**OPATŘENÍ OBECNÉ POVAHY
MĚSTA BOHUMÍN**

Změna č. 5 Územního plánu sídelního útvaru Bohumín

Opatření obecné povahy č. 3/2009

Změny č. 5 územního plánu sídelního útvaru Bohumín

MAPOVÁ SEKCE: 6-7	MĚŘITKO: 1 : 5000
-------------------	-------------------

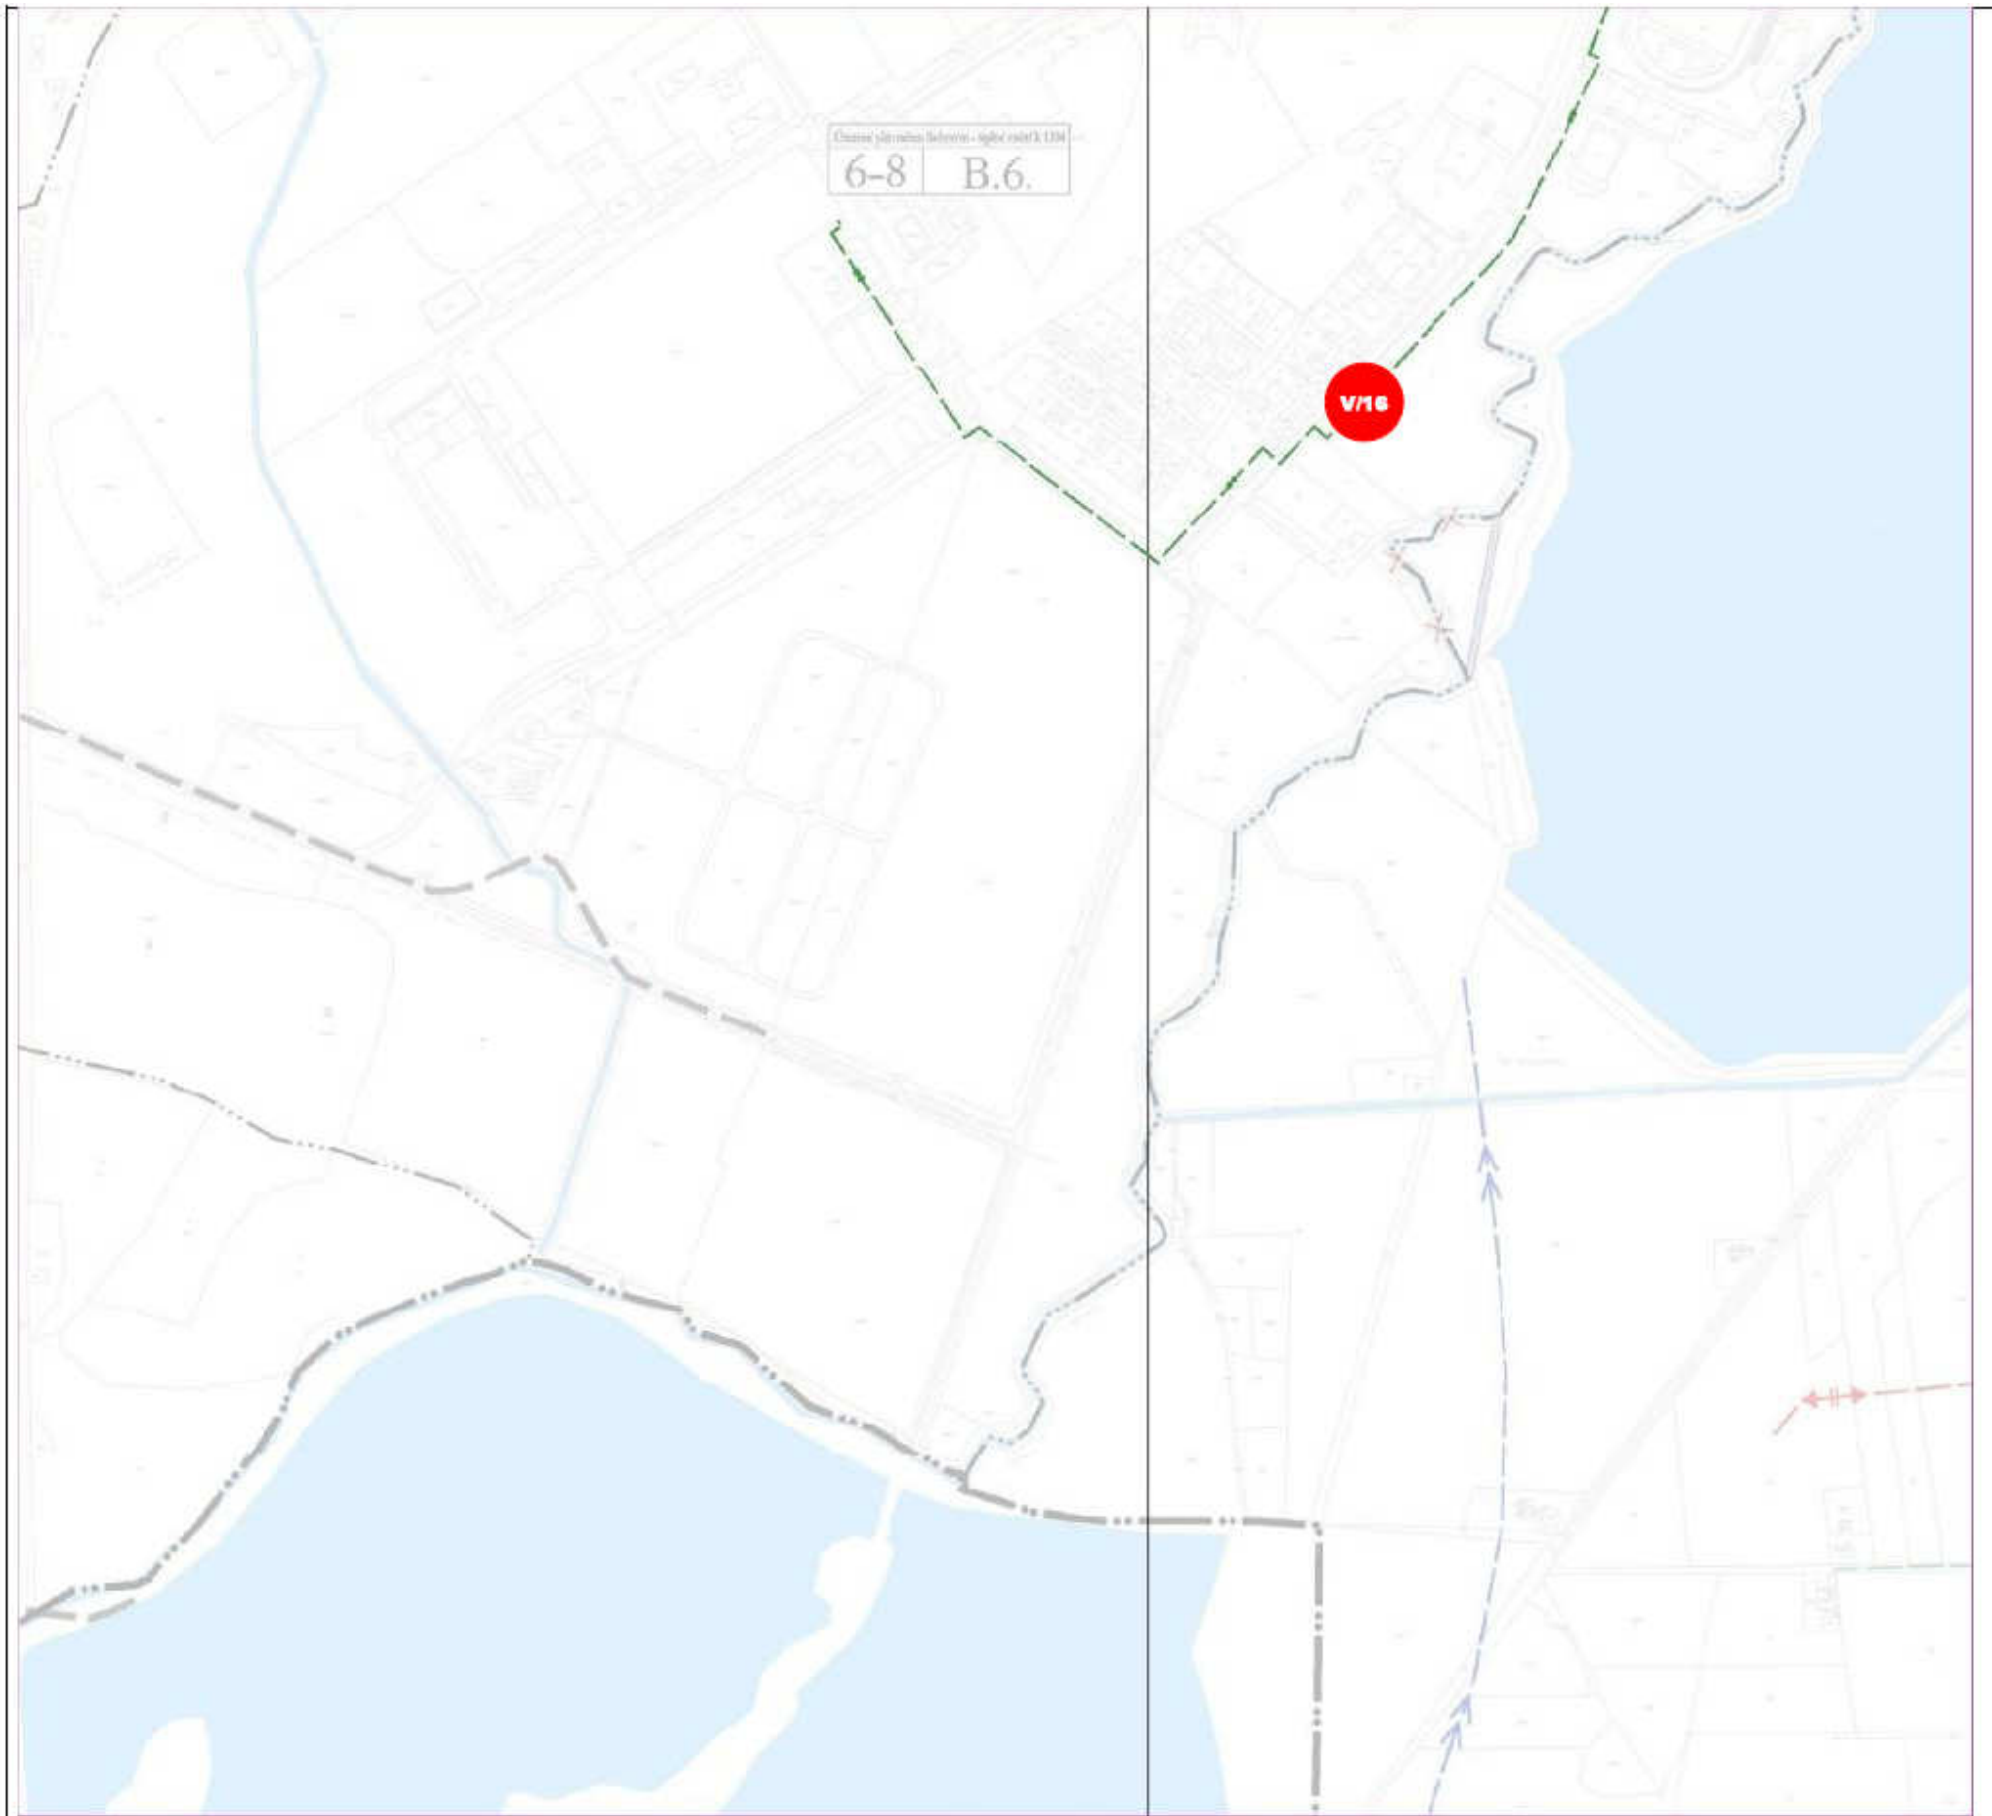
- NÁVRH ROZVODU TEPLA (V/16)
- ZMĚNY VE VYMEZENÍ DOPRAVNÍCH STAVEB VYVOLANÉ ZRUŠENÍM PŘELOŽKY SIL III/471 (V/7)
- ZMĚNY VYMEZENÍ DOPRAVNÍCH STAVEB VYVOLANÝCH ZMĚNOU Č. V/15
-

MAPOVÁ SEKCE: 6-8, 7-8 MĚŘITKO: 1:5000

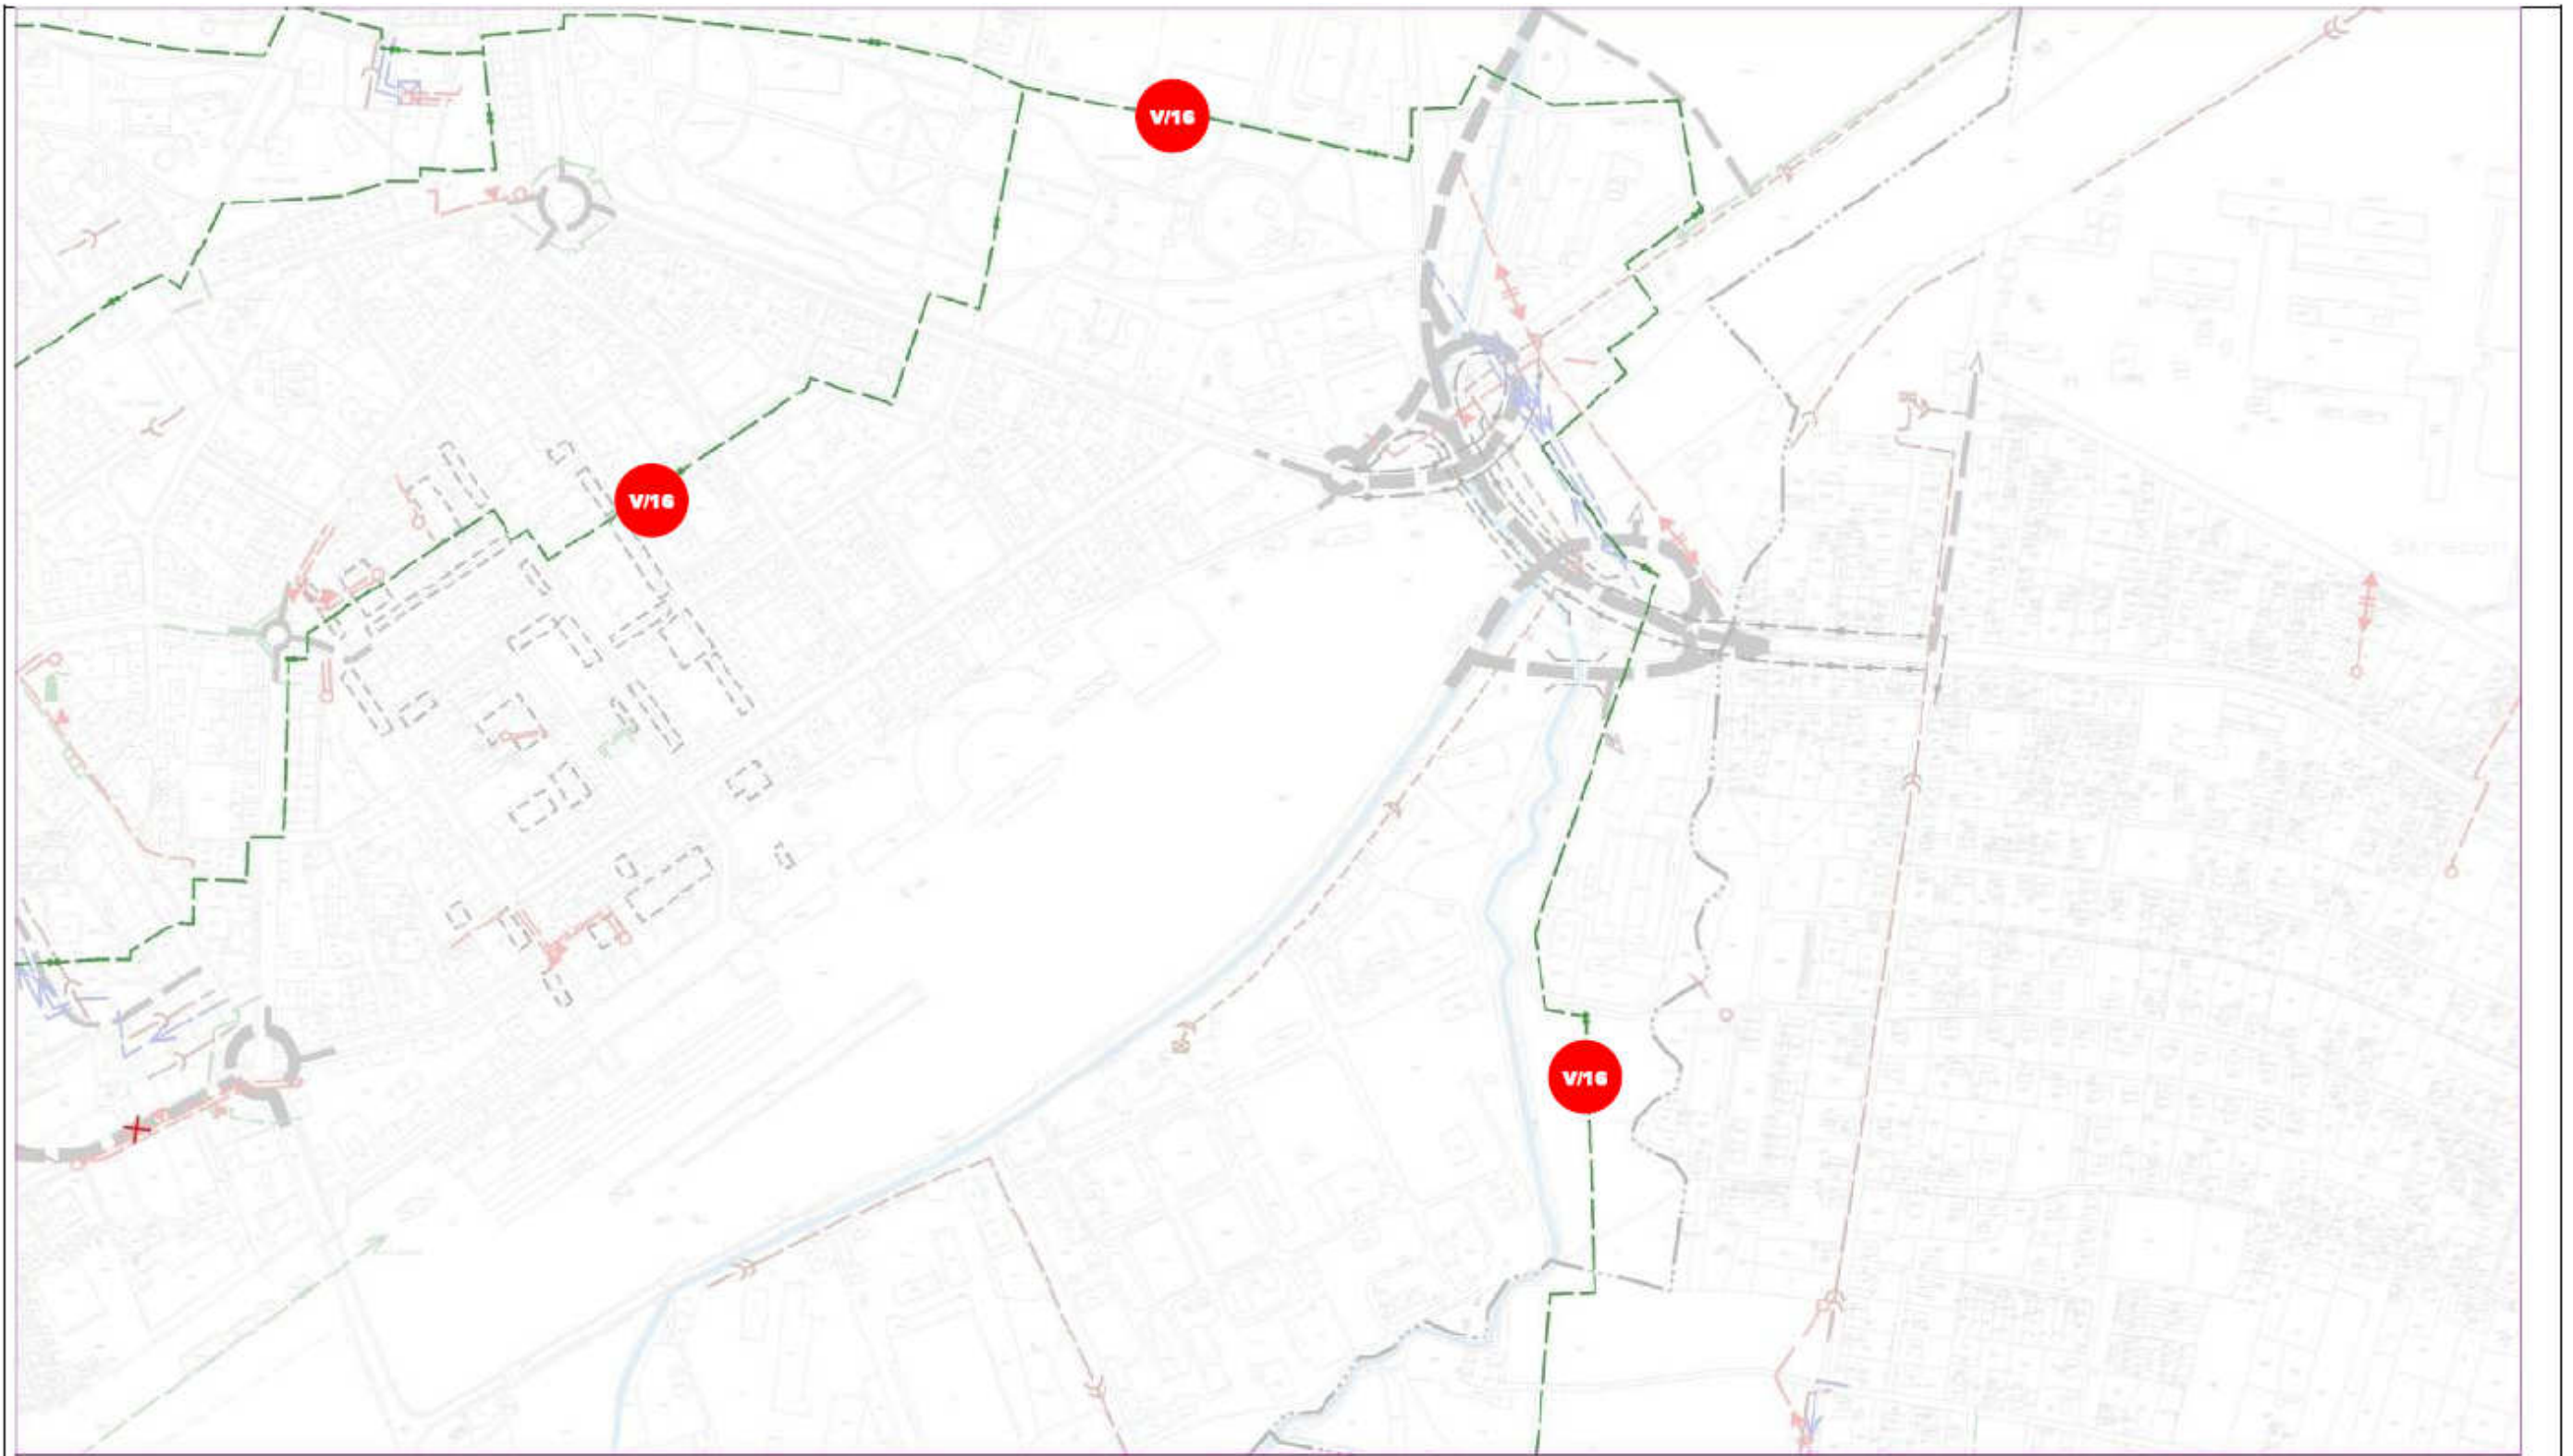
- NÁVRH VODOHOSPODÁŘSKÉ PLOCHY PRO UMÍSTĚNÍ STAVBY HRÁZE (ZM.Č. V/29)
- DOPLNĚNÍ STAVBY PRO ENERGETIKU VYVOLANOU NAVRHOVANÝMI ZMĚNAMI (NOVÉ PLOCHY PRO BYDLENÍ)

ZMĚNA GRAFICKÉ ČÁSTI:
 VYKRES:
B.7. VYHODNOCENÍ ZÁBORU ZEMĚDĚLSKÉ A LESNÍ PŮDY
 MAPOVÁ SEKCE: 5-7 MĚŘITKO: 1: 5000
 PŘEDMĚT ZMĚNY:

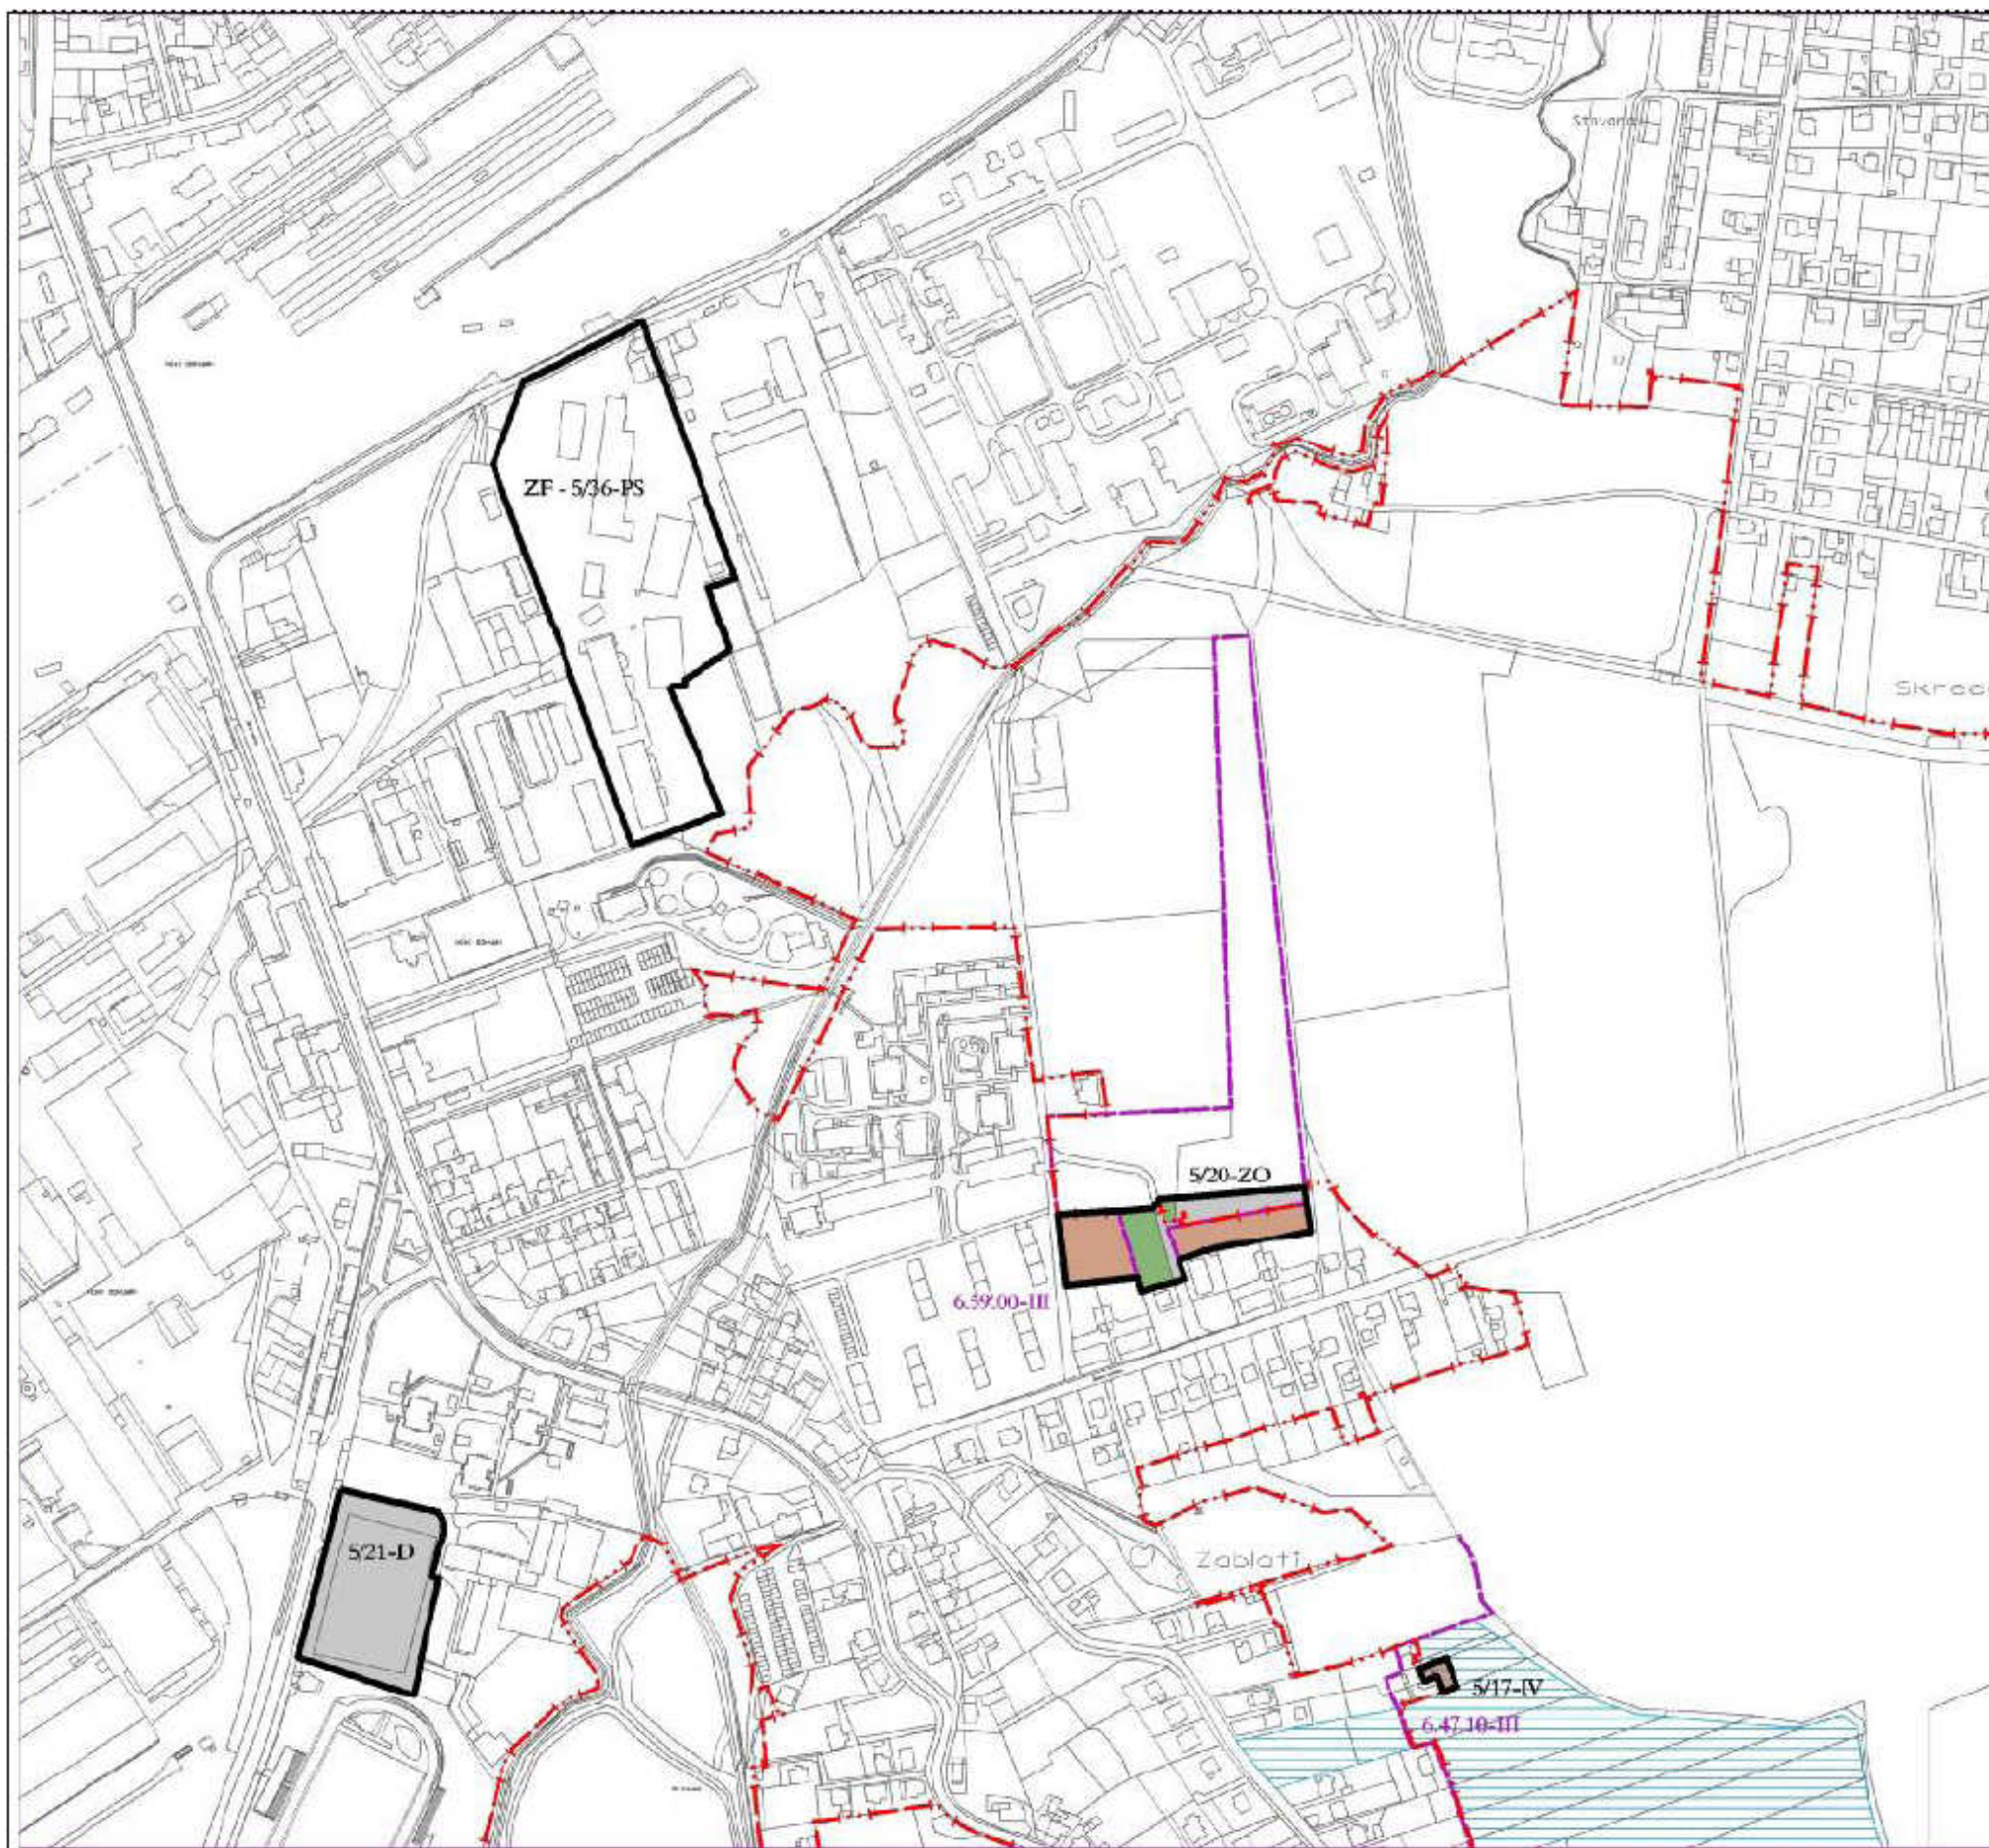
- ZMĚNA FUNKČNÍHO VYUŽITÍ PLOCHY (5/36)
- ZÁBOR ZEMĚDĚLSKÉ PŮDY PRO ZAHRADKÁŘSKOU OSADU A PLOCHU BYDLENÍ
- ZMĚNA FUNKČNÍHO VYUŽITÍ PLOCHY (5/21)
